1. Änderung des Bebauungsplans Nr. I/ St 50 „Wohnen und Arbeiten auf dem Schillinggelände“

- Auswertung der Stellungnahmen aus den frühzeitigen Beteiligungsschritten gemäß §§ 3 (1), 4 (1) BauGB
- Prüfaufträge der Politik
- Ergebnis der Auswertung der frühzeitigen Beteiligungsverfahren
  Übersicht: Ergänzungen und Änderungen der Planunterlagen zum Entwurf

Stand: Entwurf; März 2022

Stadt Bielefeld
Bauamt
Stadtbezirk Sennestadt

Nutzungsplan (ohne Maßstab, schwarz-weiß Darstellung)
Stand: Vorentwurf, Juni 2021

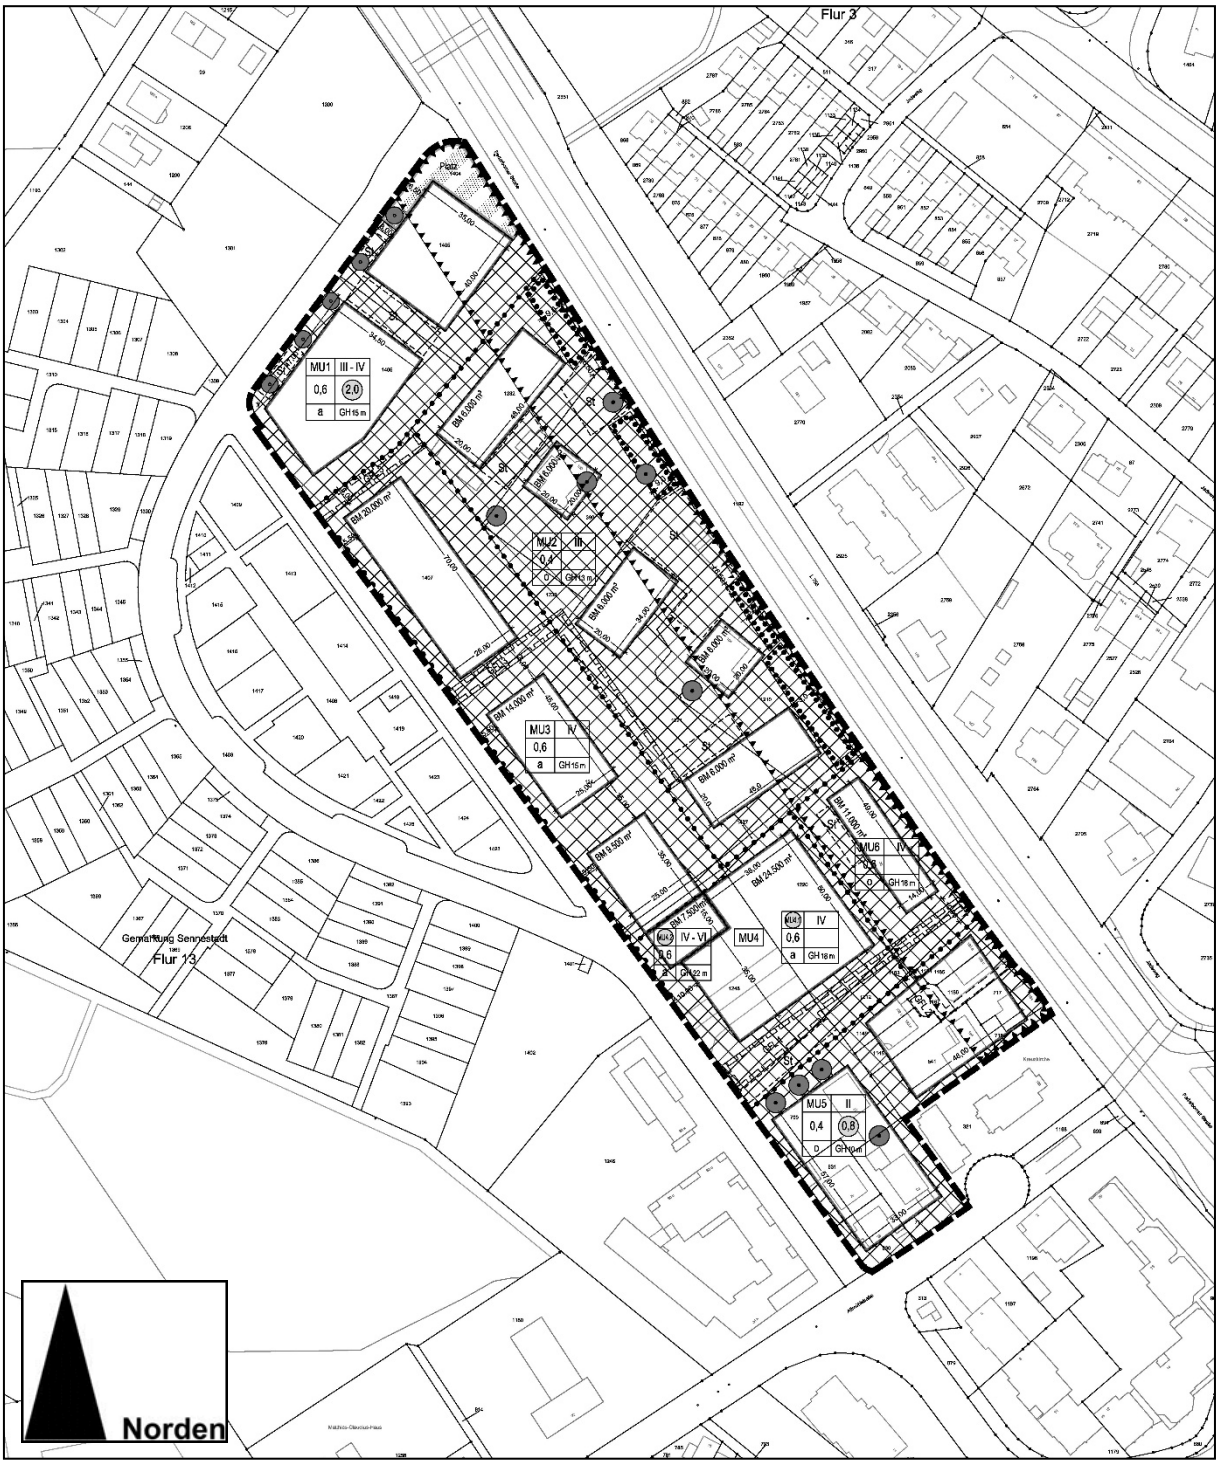
<u>Erschließungsvorschlag</u> Die Änderungsplanung sieht eine Erschließung über zwei Geh-, Fahr- Und Leitungsrechte vor („GFL 3") mit einer Breite von 6 m, einmal nördlich auf Flurstück 1407, einmal südlich auf Flurstücks 1407 Und des Weiteren auf dem Flurstücks 1221. Diese Konzeption macht unsere Planung unmöglich. Sie führt zu	Im Zuge der Abwägung wurden die beiden Zufahrten des Vorentwurfes in eine gemeinsame Zufahrt zusammengelegt. Diese befindet sich nun jeweils hälftig auf den beiden Flurstücken 1247 und 1407. Die Wendeanlage reicht auch auf die Flurstücke 1233 und 1221 und bildet damit die

einem weitreichenden Flächenverlust, ohne dass dies erforderlich wäre. Wir fordern, dass die Zuwegung auf der Südseite des Flurstücks 1407 mittig auf die Grenze der Flurstücke 1407 und 1247 zentriert wird und ggf. mit einem „Öffnungstrichter" versehen wird — beide Villengrundstücke (Flurstücke 1221/1210 und 1232/1233/390) werden damit gleichzeitig erschlossen. Ab dort soll der Verlauf der Geh-, Fahr- und Leitungsrechte nicht mehr vorgeschrieben, sondern den jeweiligen Eigentümern, die mit dieser Zuwegung bereits vollständig und ausreichend erschlossen sind, selbst überlassen werden. Die Zentrierung der Wegefläche zwischen den Flurstücken 1407 Und 1247 ist deshalb erforderlich, weil nach der bisherigen Plankonzeption Pkw-Stellplätze ausschließlich im Baufeld vorgesehen sind und deshalb eine Tiefgarageneinfahrt erfordern. Diese muss aufgrund der Festsetzungen seitlich der Baufenster liegen. Die jetzige Planung verhindert eine ordnungsgemäße Einfahrt in eine Tiefgarage unter einen Gebäudekomplex auf dem Flurstück 1407. Die Wegefläche muss also mittig zwischen die beiden Baufenster (im Norden Flurstück 1407 und im Süden Flurstück 1247) gesetzt werden, um von dort für beide Baufelder eine Zufahrt in eine Tiefgarage zu ermöglichen. Die vorgesehene Zuwegung auf der Nordseite des Flurstücks 1407 ist ganz zu streichen. Die vorerwähnte Zufahrt zwischen den Flurstücken 1407 und 1247 reicht vollkommen aus. Hinzu kommt, dass noch nicht ausgeschlossen werden kann, dass auch an dieser Stelle eine Tiefgaragenzufahrt beabsichtigt ist, die durch das Geh-, Fahr- und Leitungsrecht unmöglich würde. Die Sinnhaftigkeit der Erschließung an dieser Stelle ist vor dem Hintergrund des Baufensters auf dem erschlossenen „Villengrundstück" ohnehin nicht erkennbar. Die Fahrbewegungen, die auf dieser Zufahrt entstehen, stören die Wohnnutzungen nördlich und südlich der Wegetrasse und auch im Bereich des erschlossenen Grundstücks. Störungen sollen durch die Begrenzung auf eine Sticherschließung vermieden werden.	Grundlage zur alternativen Erschließung der drei unbebauten Baufenster. **Der Anregung wird gefolgt.**

Des Weiteren ist nicht nachvollziehbar, warum bei der vorgesehenen Wegelänge von unter 50 m eine Breite von 6 m für die Wegefläche erforderlich sein soll. Zur Vermeidung unnötiger Flächenversiegelungen fordern wir eine Breite von 4,50 m, wie das grundsätzlich im Ursprungsplangebiet auch vorgesehen wird. Zusammenfassung: Wir fordern zur Vermeidung von Oberflächenversiegelungen Und unnötigem Flächenverbrauch die Anzahl und Breite der Zuwegungen auf ein Minimum zu begrenzen. Es reicht vollkommen aus, eine zentrale Erschließung beider Villengrundstücke zwischen den Flurstücken 1407 Und 1247 herzustellen. Die Zuwegungsfläche ist in der Breite auf 4,50 m zu reduzieren. Ausreichende „Schleppkurven" können durch Öffnungstrichter und auf den begünstigten „Villengrundstücken" entstehen, nicht zu unseren Lasten.	Die erforderliche Wegebreite ist von 6,0 m auf 5,50 m reduziert worden und entspricht damit den gängigen Regelwerken *(hier: RaSt 06).* Eine weitere Verringerung der Breite kann an dieser Stelle nicht mitgetragen werden, da auf Grund der erforderlichen Schleppkurven und Fahrzeugradien diese Flächen benötigt werden. **Der Anregung wird nicht gefolgt.**

3. Ist eine Verkleinerung der Erschließungswege auf 4,5 m möglich?
4. Ist die Reduzierung auf eine Zuwegung mit Abbiegemöglichkeiten nach links und rechts möglich?
5. Können die Zuwegungen mittig zwischen den Baufeldern liegen?
6. Kann auf der Seite A4, letzter Satz die Begrifflichkeit „Bestandsschutz“ eindeutiger formuliert werden?
7. Ist eine Erschließung über einen nördlichen und einen südlichen Stichweg links und rechts der Baufelder ohne weitere Versiegelung realisierbar?

Zu 3.
Die Reduzierung der Breite des Erschließungsweges auf 4,50 m ist auf Grund der Bestimmungen der RaSt 06 nicht möglich. Eine Reduzierung von 6,0 m auf 5,50 m im GFL 3 und eine Reduzierung auf > 4,75 m im nicht zeichnerisch festgesetzten GFL ist vorgenommen worden.

Zu 4. und 5.
Wie dem Nutzungsplan des Entwurfes zu entnehmen, sind die Zufahrten von zwei auf eine reduziert worden und sollen zwischen die angeregten Baufenster festgesetzt werden.

- **Nutzungsplan**
  - Änderung der GFL Flächen
  - Eintragung der Kanalführung und entsprechender L-Flächen
  - Anpassung der Zu- und Abfahrtsverbote
  - Entfernen einer einzelnen Zufahrt
